Mission régionale d'autorité environnementale

**Avis sur le projet de construction et d'exploitation du
parc éolien des Grandes Bornes à Voisey (52)
porté par la société Parc éolien des Grandes Bornes SAS**

n°MRAe 2024APGE39

Figure 2 – situation des éoliennes (en rose : zone d'implantation potentielle)

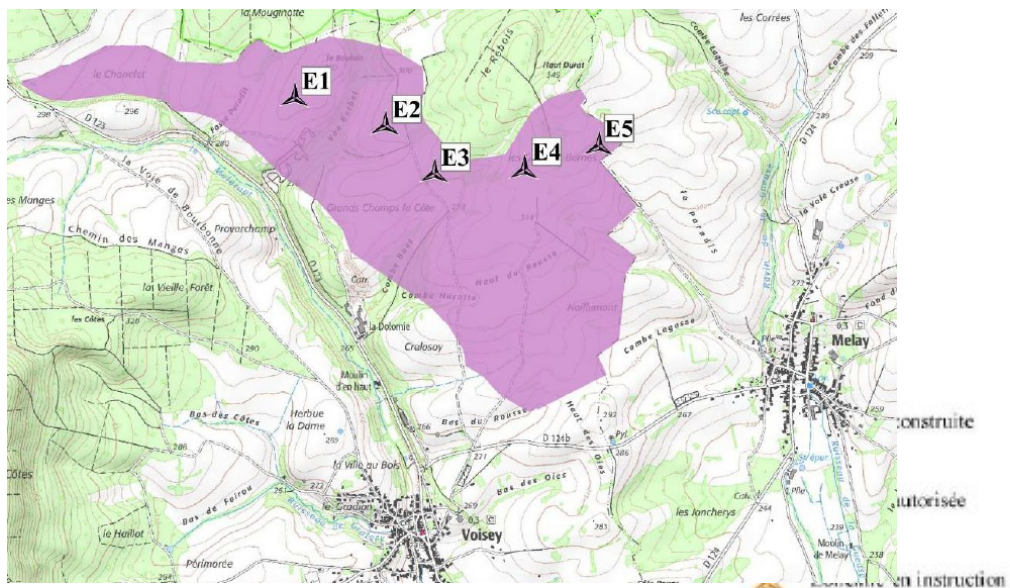
Les parcelles concernées par le périmètre de la zone d'implantation potentielle (périmètre rose sur la figure 2 du présent avis) des éoliennes sont actuellement occupées par des cultures céréalières (blé, betterave, colza, pomme de terre), ainsi que par quelques bois. On recense également un terrain de motocross désaffecté ainsi qu'une carrière de dolomie⁴ actuellement exploitée par le groupe « ROULLIER TIMAC AGRO France », et située à environ 565 m au sud-ouest de l'éolienne E3.

Figure 5 – zones humides impactées (en rouge) et zones humides de compensation (en bleu)

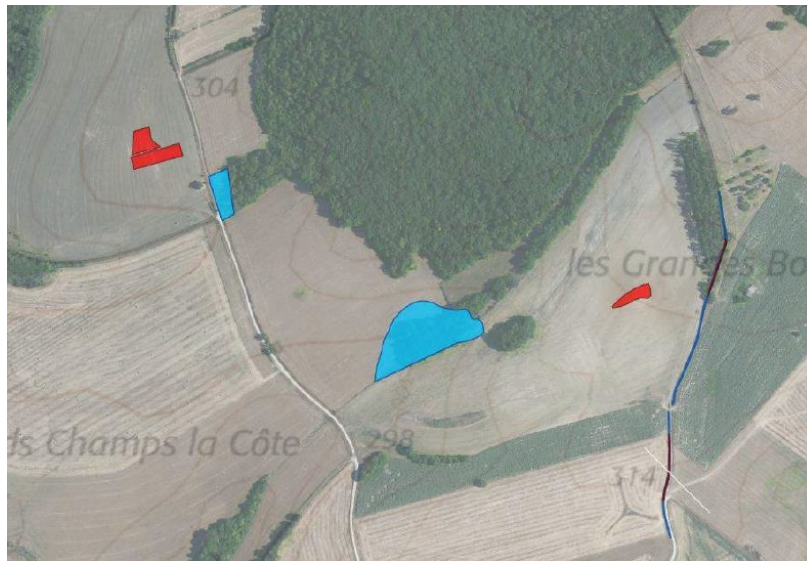
Le projet mentionne que 0,404 ha de zones humides sera impacté par le projet. Cette surface correspond à l'ensemble des aménagements permanents concernant les éoliennes E2 et E4 (fondation, plateforme et accès), ainsi qu'à la piste permanente entre les éoliennes E4 et E5.

L'Ae partage l'analyse que les mesures de compensation prévues des impacts sur les zones humides sont déterminées avec une forte garantie de restauration d'une fonctionnalité de zone humide.

Elle estime néanmoins que les comptes rendus de suivi devront être transmis régulièrement à la DREAL Grand Est²⁰.

L'Ae recommande au pétitionnaire de transmettre régulièrement les comptes rendus de suivi des mesures de compensation pour les zones humides à la DREAL Grand Est.

Figure 7 – couloir de migration

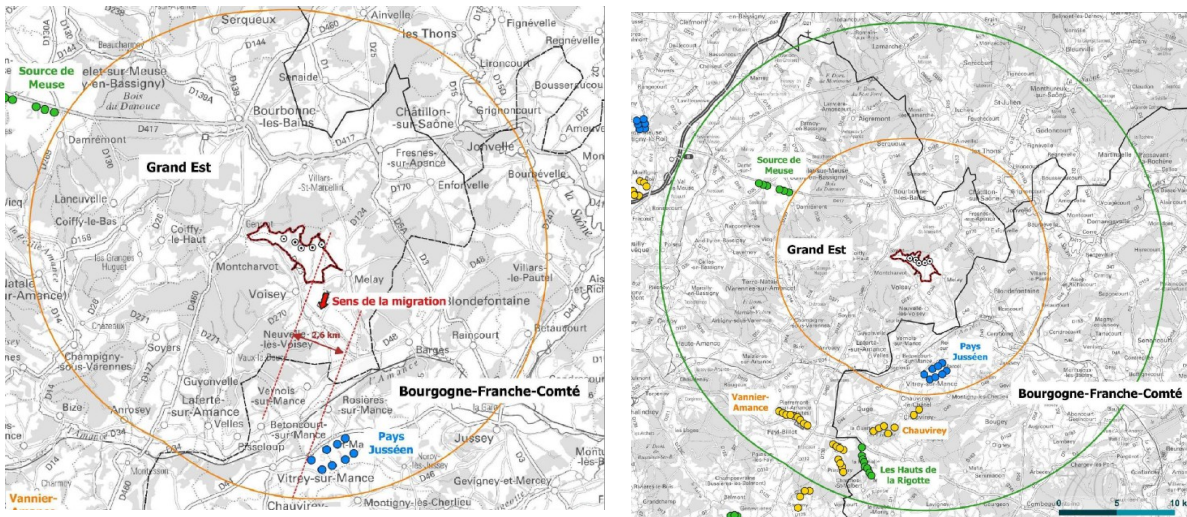
L'Ae constate cependant que ce couloir de 2,6 km mentionné dans le dossier sera à plus long terme soumis à un effet barrière dû à des parcs éoliens en cours d'instruction ou de réalisation (cf. figure 7 du présent avis).

Les projets de Vannier-Amance (52), Chauvirey (70) et les Hauts de Rigotte (70) ont tous fait l'objet d'un avis de l'Ae²⁹. Ces avis notent tous la présence d'un couloir de migration potentiel sans pourtant aller jusqu'à recommander de modifier l'emplacement des éoliennes, où alors pour d'autres raisons non liées aux couloirs de migration. L'avis de l'Ae sur le parc de Vannier-Amance recommandait en 2021 au Préfet du département de la Haute-Marne : **« la réalisation d'un nouveau suivi avifaunistique centré sur le Milan royal et la Cigogne noire, à une échelle adaptée à ces espèces, et réalisé dans l'année qui suivra l'autorisation, et jusqu'à une année entière après la mise en service du parc, afin de déceler une éventuelle évolution des enjeux sur le site et de permettre l'application des bridages nécessaires dès la mise en service des installations »**.
